ユニバーサルデザイン導入の実践の一步

今回、機会あって、JFMAユニバーサルデザイン研究部会は、その参加メンバーでもあるリーマン・ブラザーズ証券から、ユニバーサルデザイン視点からの東京（六本木、三田）オフィスの改修・新設のアドバイスを求められた。部会ではこれまで、2004年に「ユニバーサルデザインガイドライン」、2006年に「ユニバーサルデザイン総合評価手法（CASUDA）」、また設計プロセスにユニバーサルデザインを取り込むための「UDレビュー」を考案してきたが、今回のリーマン・ブラザーズ証券のユニバーサルデザイン導入プロジェクトは、これらのツールを実践に活かすための、またとない機会となった。さらには、導入のテクニカルな部分だけでなく、マネジメント視点によるワークプレイスの多様性確保、ユニバーサルデザイン導入の経営における位置づけの明確化など、経営理念との整合という点でも意義あるものとなった。もともと、本来のCASUDA、UDレビューのあり方からは、限られた時間と予算の中で現実化できたことは小さかったかも知れない。しかし、こうした現実の事例との摺り合わせが、これらのツールを、より強く、より実効性のあるものにしていくのだと思う。そう期して、プロジェクトの試行錯誤のプロセスを調査研究報告書にまとめた。

6 UDLレビューによる設計改善案提案

多目的トイレ →図面⑩

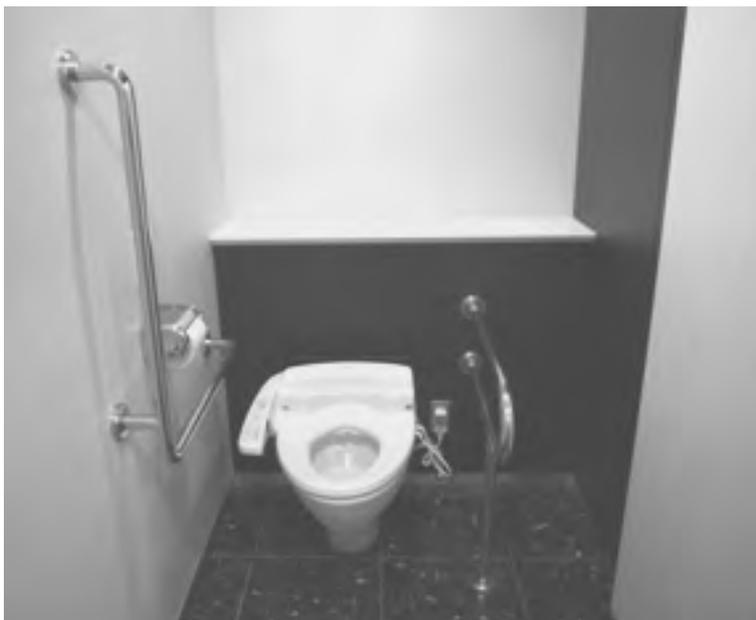
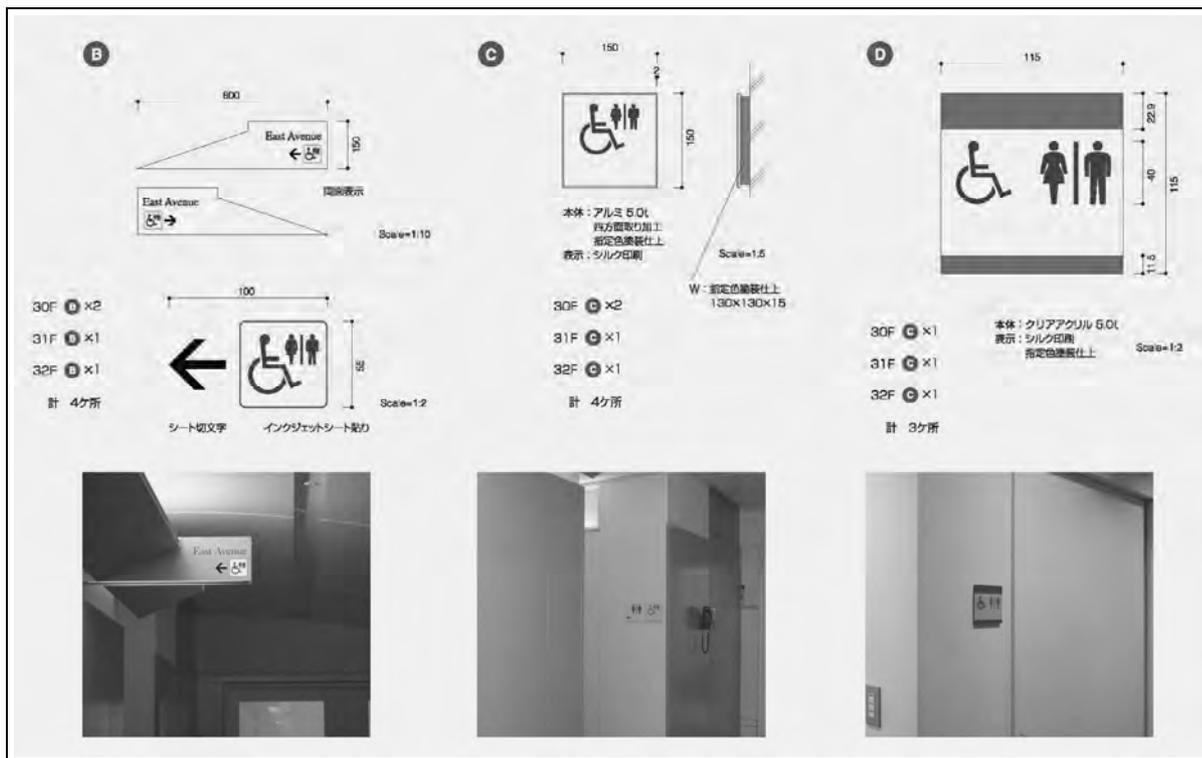
- ・ ウォシュレットコントローラーの位置
- ・ ハンドレール等アクセサリーの位置
- ・ 照明スイッチが使いにくい
- ・ 天井照明の位置が良くない
- ・ 流し台下のフランジの出が大きい

- ・ウォシュレットコントローラー位置
- ・ハンドレール等アクセサリ位置
- ・照明スイッチが使いにくい
- ・照明の位置が良くない
- ・流し下のフランジの出が大きい

サイン計画-1 →図面①

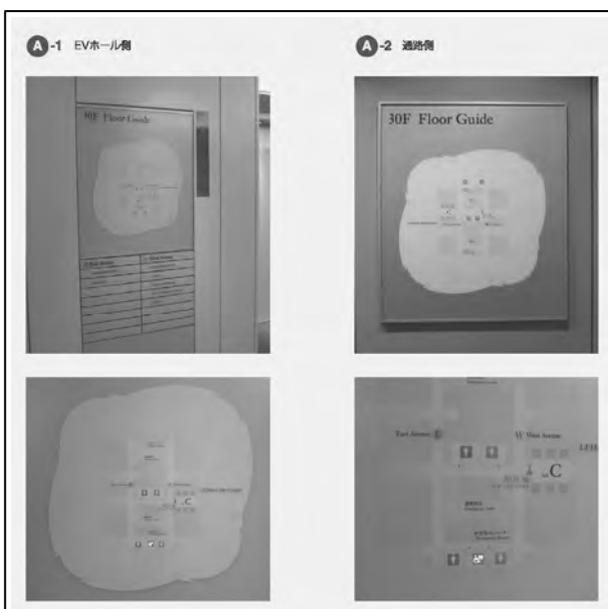
六本木ヒルズオフィスのUDレビューで、せっかく設けた多目的トイレがどこにあるか解りにくいという指摘があった。実際、社員もその存在を充分認識していないようで、あることを知っていてもその設置されている場所により、男女のどちらが使用してよいのかどうか解らないという声が届いていた。既にビル標準サインで位置等に表示はある物の、充分ではないようで見直しを行なった。エレベーターロビーから廊下を通ってスムーズに多目的トイレにたどりつけるよう、サインをビル標準デザインに準じて、増設、変更を行なった。多目的トイレのサインに関しては、フロア毎に位置が違うこともあり使用してよいか判断しにくいようなので、あえて男女兼用である表示にした。

改善後 多目的トイレのサインを追加した

多目的トイレに男女兼用である表示を追加した
